Stadt Heidelberg

Erste Ergänzung zur Drucksache:
0289/2014/BV

Betreff:
Vorplanung Czernyring - Querung Hauptbahnhof Süd

Informationsvorlage

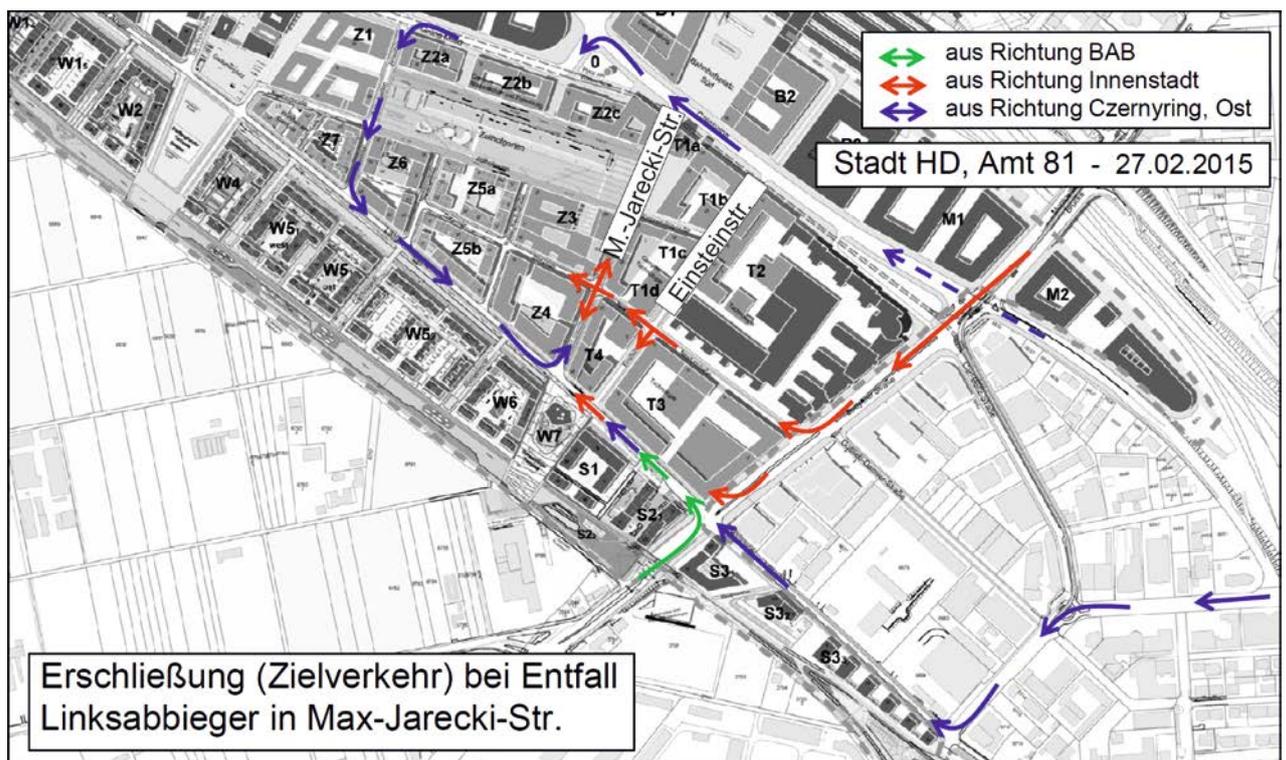
Mit dem Wegfall des Linksabbiegers in die Max-Jarecki-Straße würde eine der fünf geplanten Fahrspuren in diesem Bereich wegfallen und damit die Querungsdistanz für die Fußgänger verkürzen.

Bewertung als Linksabbieger ohne Ersatz (kompletter Wegfall):

Die Fahrzeuge, die von der Montpellierbrücke oder vom östlichen Czeryring kommend in die Bahnstadt fahren wollen, können andere Wege nehmen. Diese Wege sind in der folgenden Abbildung dargestellt. Durch die Wegnahme der direkten Erreichbarkeit der östlichen Bahnstadt entstehen Umwegfahrten (über Knoten Wasserturm in die Grüne Meile und folgend), die quartiersinterne Straßen zusätzlich belasten beziehungsweise muss der Autofahrer sich schon sehr früh für einen Weg entscheiden, was ein Nachteil für Ortsunkunde ist.

Der Wegfall des Linksabbiegers in die Max-Jarecki-Straße kann nicht empfohlen werden. Die Reduzierung der geplanten Fahrbahnbreite von 3,25 m auf 3,0 m kann erfolgen.
